福島第一原子力発電所 特定原子力施設に係る実施計画の変更認可申請（大型廃棄物保管庫の設置）に係る審査について

令和2年5月27日

原子力規制委員会

図 3 大型廃棄物保管庫の線量評価モデル

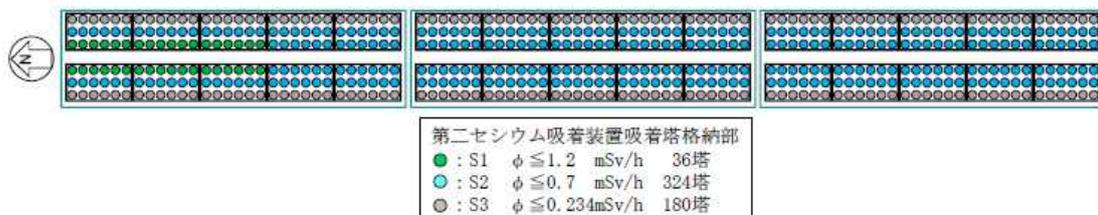
変更認可申請は、大型廃棄物保管庫の設置により、直接線・スカイシャイン線による敷地境界の実効線量（評価値）について、第二セシウム吸着装置吸着塔 540 体（図 3 参照）を収納した場合、現在の最大実効線量評価地点（No. 71）の実効線量は、設置による追加影響により 0.59mSv/年となり、設置後においても No. 71 が引き続き最大実効線量評価地点となるとしている。

- 図3の評価モデルとした場合、設置後の最大実効線量評価地点となるNo. 71の実効線量は1 mSv/年未満を満たしていること。
- なお、同保管庫の設置による影響が最大となるのはNo. 78であり、追加影響は0.066mSv/年であること。

図1 大型廃棄物保管庫設置場所（申請書に追記）

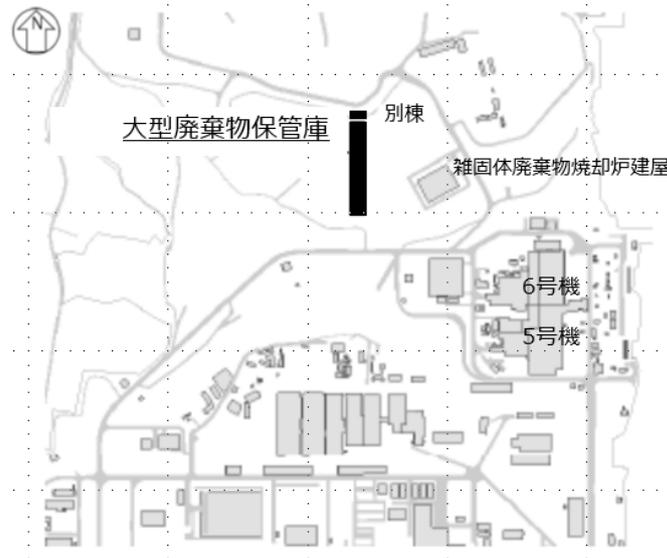
屋外に保管している使用済吸着塔について、周辺環境への汚染拡大を防止すること等を目的に、屋内に貯蔵するための大型廃棄物保管庫<sup>※1</sup>（11 ページ 図 1、2 参照）を設置する<sup>※2</sup>。
